新竹縣政府工程查核代表照片表

工程名稱：新湖分局新工派出所新建工程

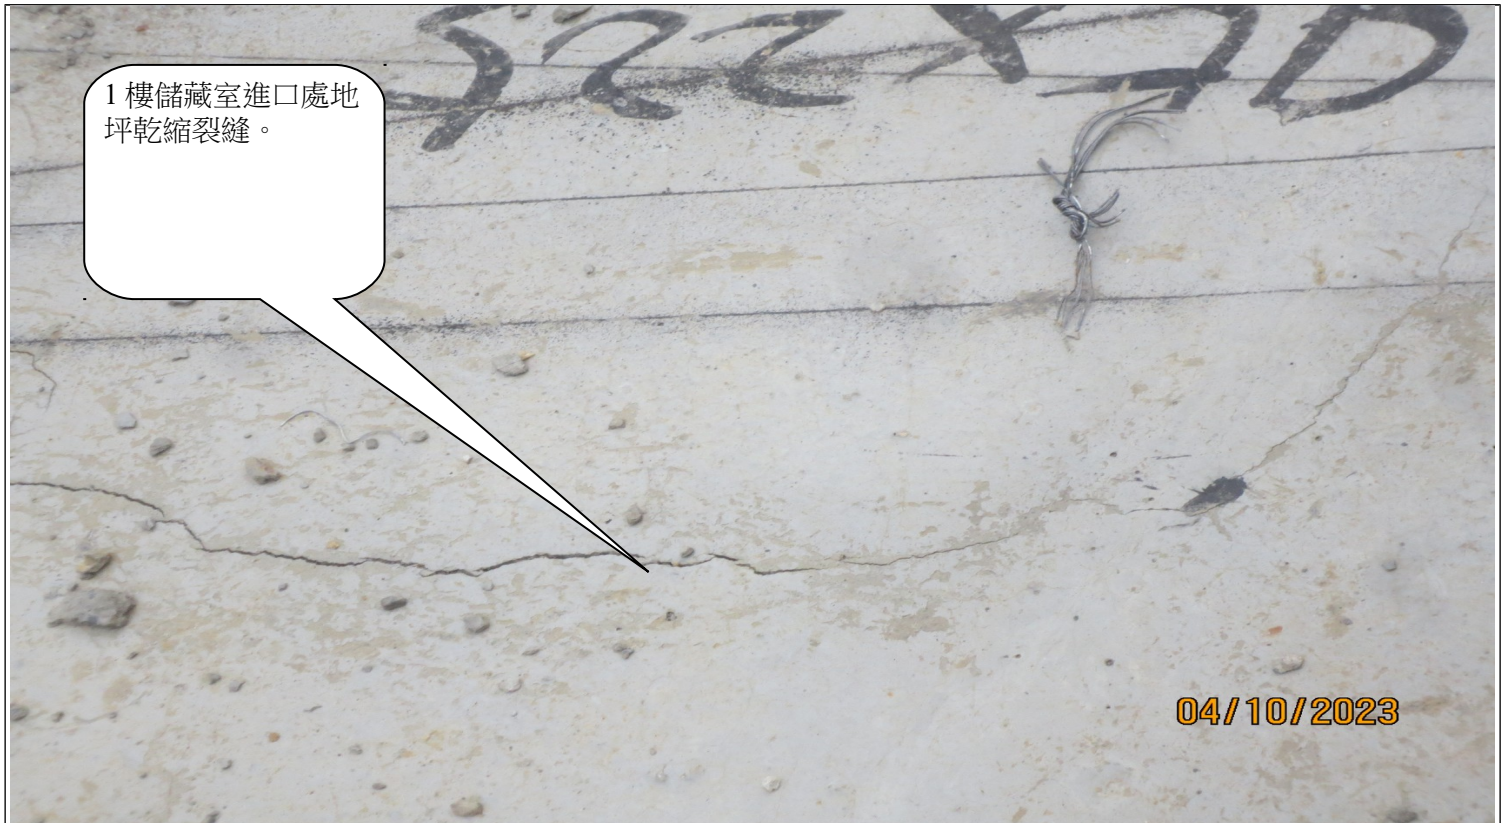
1樓儲藏室進口處地
坪乾縮裂縫。

1樓儲藏室進口處地坪乾縮裂縫。

地下室電梯口控制盒混
凝土澆置缺口尺寸不符
圖說。

說明	地下室電梯口控制盒混凝土澆置缺口尺寸不符圖說。
----	-------------------------

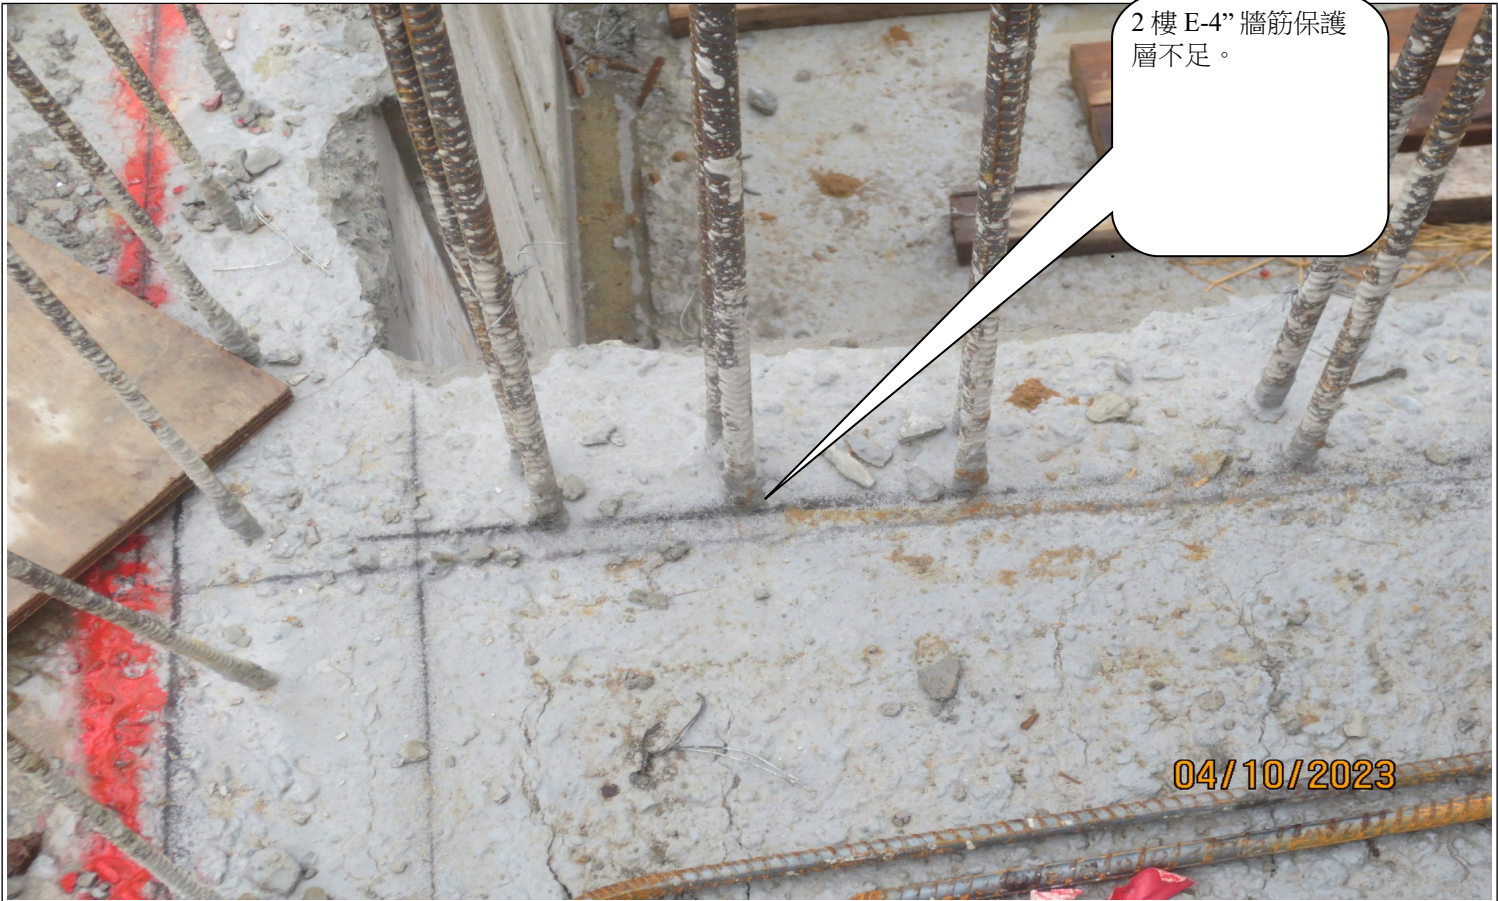
說明	2樓E-4”牆筋保護層不足。
----	----------------

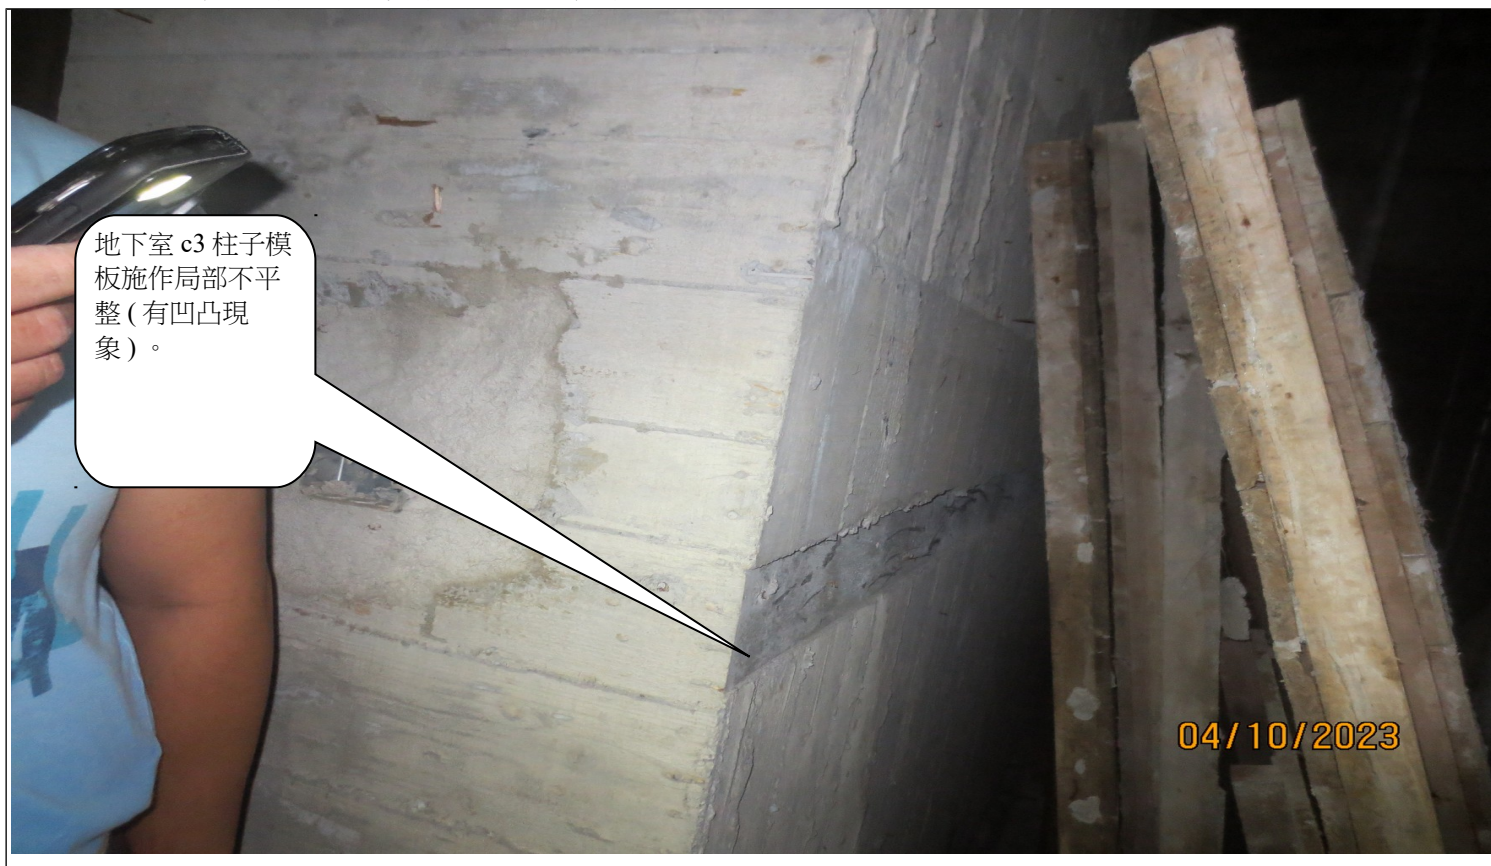
說明	地下室 c3 柱子模板施作局部不平整(有凹凸現象)。

說明	地下室車道口模板廢料散置斜坡面上未清除，影響環境。

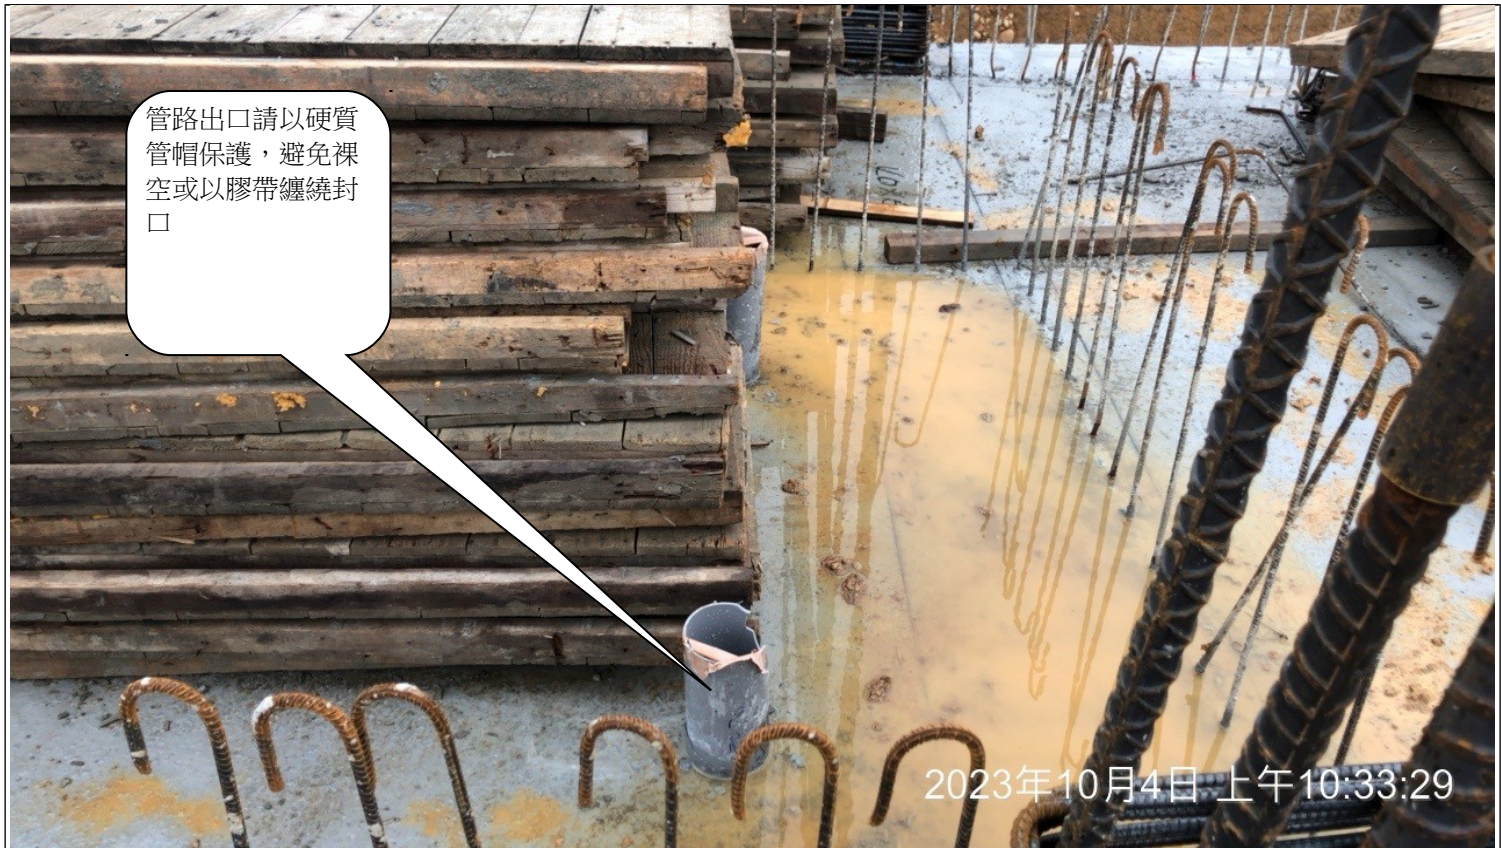
部分管路配於鋼筋外側有貼模情形，致使管路保護層不足。

女廁所預留糞管未採用耐腐蝕材質，不符規範。
